**Narowy Instytut Kardiologii**

ZP.050.2020

**WYJAŚNIENIE  
TREŚCI SIWZ (01)**

Na podstawie art. 38 ust. 2 ustawy z dnia 29 stycznia 2004 roku – Prawo zamówień publicznych (Dz. U. z 2018 r. poz. 1986) w imieniu Narodowego Instytutu Kardiologii („Zamawiający”) dokonujemy zmiany treści Specyfikacji Istotnych Warunków Zamówienia („SIWZ”) w postępowaniu o udzielenie zamówienia publicznego prowadzonym w trybie przetargu nieograniczonego pt: **„Dostawa wyrobów medycznych do zabiegów kardiochirurgicznych i hemodynamicznych”**

IGŁA

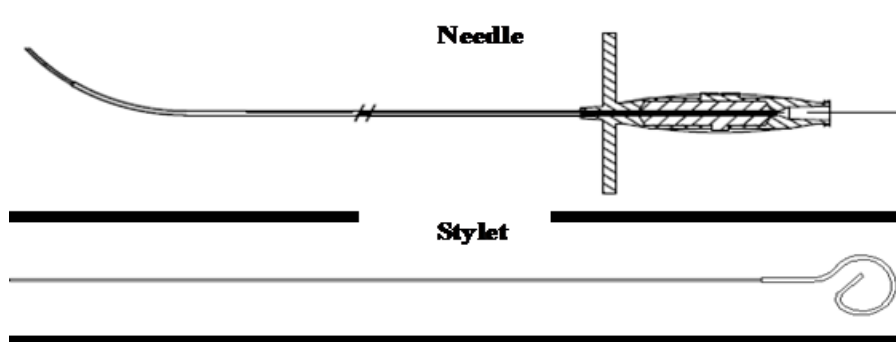
Pytanie 1. Dot. Pakietu 22 , poz.1

Zwracamy się do Zamawiającego o dopuszczenie igieł do nakłucia przegrody międzyprzedsionkowej o następujących parametrach opisanych poniżej. Zapewniamy, że parametry jakościowe proponowanego przez nas produktu nie odbiegają w żaden sposób od tych opisanych w SIWZ;

- dostępne 2 różne krzywizny odpowiadające BRK i BRK1
- dostępne 3 różne długości igieł 56, 71, 89 cm
- igła wykonana ze stali Z WYGODNĄ RĘKOJEŚCIĄ DO ROTACJI/MANIPULACJI – DODATKOWA KORZYŚĆ
- dostępna igła extra ostra - do łatwiejszego nakłucia przegrody

**Odpowiedź:** zgodnie z SIWZ
